Réf. : CODEP-DRC2020-036446

**Rapport à l'attention de  
Madame la ministre de la Transition écologique**

**Analyse du rapport de conclusions du réexamen périodique du LECA, de  
l'INB n° 55, exploitée par le Commissariat à l'énergie atomique et aux  
énergies alternatives**

figure 2 : vue éclatée du bâtiment 316

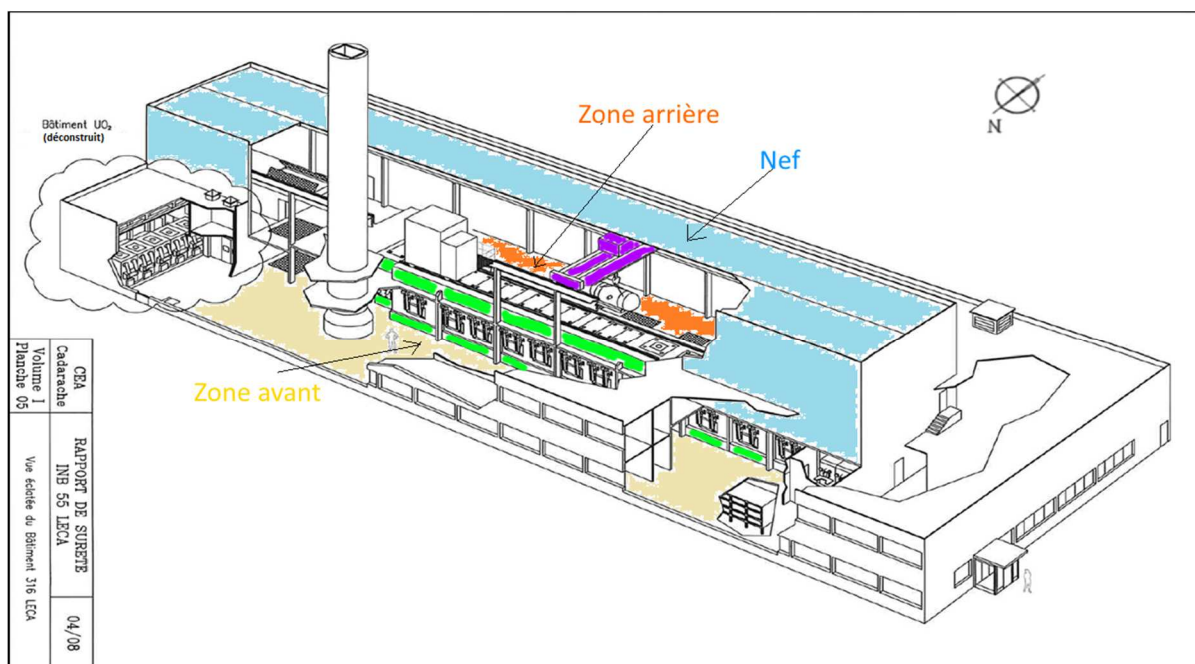
L'exigence de sûreté retenue par le CEA, en cas de séisme équivalent au SMS et au paléoséisme *révisé*, est l'absence d'agression de la chaîne béton par le bâtiment 316 (cf. figure 2). **L'ASN considère que l'atteinte de cette exigence est satisfaisante pour la maîtrise des risques sismiques du bâtiment 316.** Pour atteindre cette exigence, le CEA a retenu un procédé peu utilisé pour les INB, fondé principalement sur l'ajout de tôles de renforcement sur la structure. Ces tôles, situées à divers étages de l'installation, doivent ensuite être liées par des barres, dites de hautes adhérences, afin d'assurer une continuité dans la reprise des efforts mécaniques subits par la structure. Ce procédé reste dans la continuité des renforcements réalisés entre 2004 et 2007 pour assurer la stabilité du bâtiment au SMHV. Il présente, toutefois, des difficultés de mise en œuvre, qu'il convient de ne pas sous-estimer pour une installation qui a déjà été renforcée.
